| <b>Title - Sujet</b><br>LEITRIM GROUNDS MAINTEN. CONTRACT  |  |  |
| <b>Solicitation No. - N° de l'invitation</b><br>EP305-150806/A   |  | <b>Amendment No. - N° modif.</b><br>006  |

**Le but de cette modification est de fournir les procès-verbaux de la visite des lieux, du 2 avril 2015, comme suit:**

**INSERER: Annexe E Plan des lieux, reviser.**

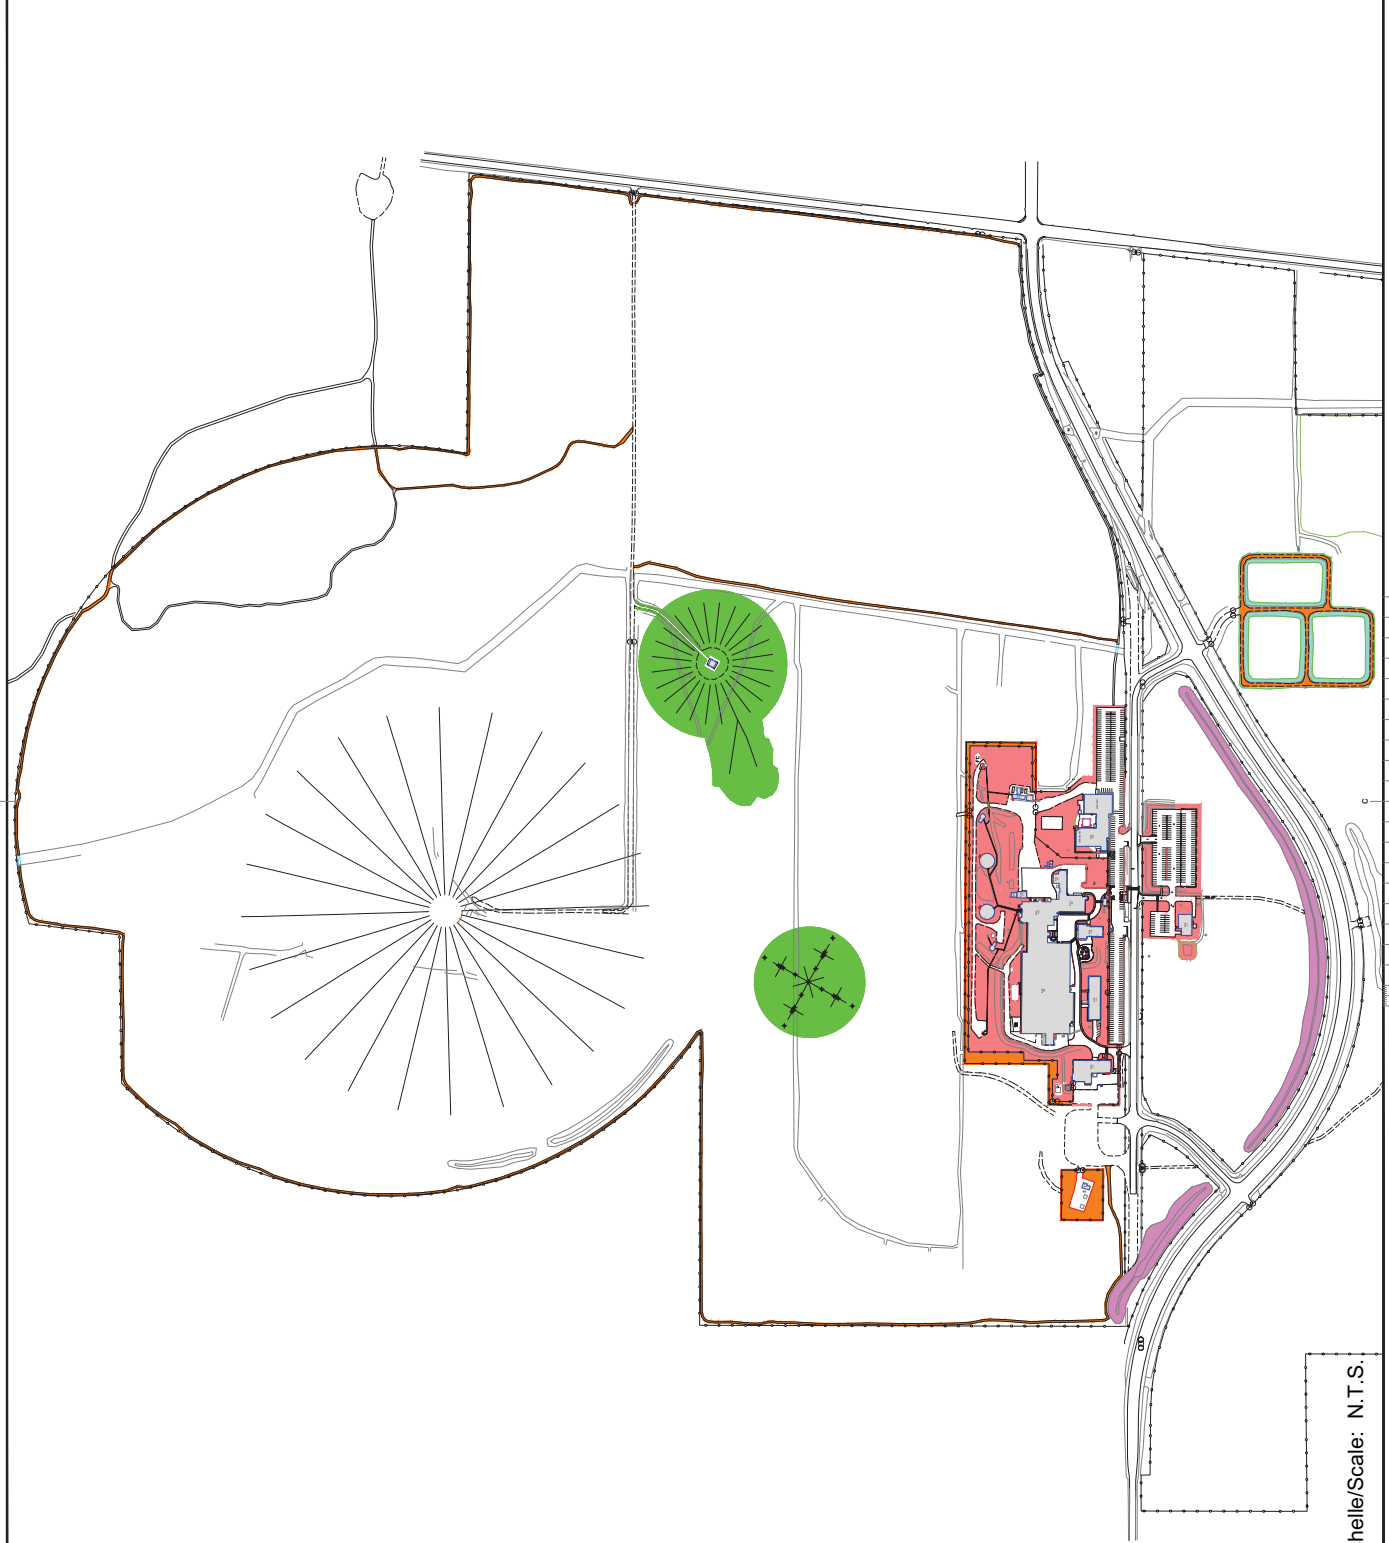
- Le responsable technique rappelle aux soumissionnaires que le jardinier à temps partiel doit posséder les qualifications demandées dans la DP.
- Le plan du site sera réexaminé de façon à supprimer le dépôt de neige qui se trouve près du terrain de stationnement est.

- Au bâtiment 281, il est interdit d'entasser la neige dans l'enceinte. Le plan du site sera modifié en conséquence.
- On rappelle aux soumissionnaires que le champ d'épuration situé près du bâtiment 271 ne peut être tondu qu'à la main.

- 
- On rappelle aux soumissionnaires qu'un tronçon du sentier de sécurité est maintenant en gravier (le plan du site sera modifié) et qu'ils ne doivent pas bloquer les accès au sentier avec des tas de neige.

- Tous les soumissionnaires conviennent qu'il n'est pas nécessaire de visiter l'enceinte du bâtiment 281. On leur a expliqué que la neige ne devait pas être accumulée en cet endroit et que le plan du site serait modifié en conséquence.
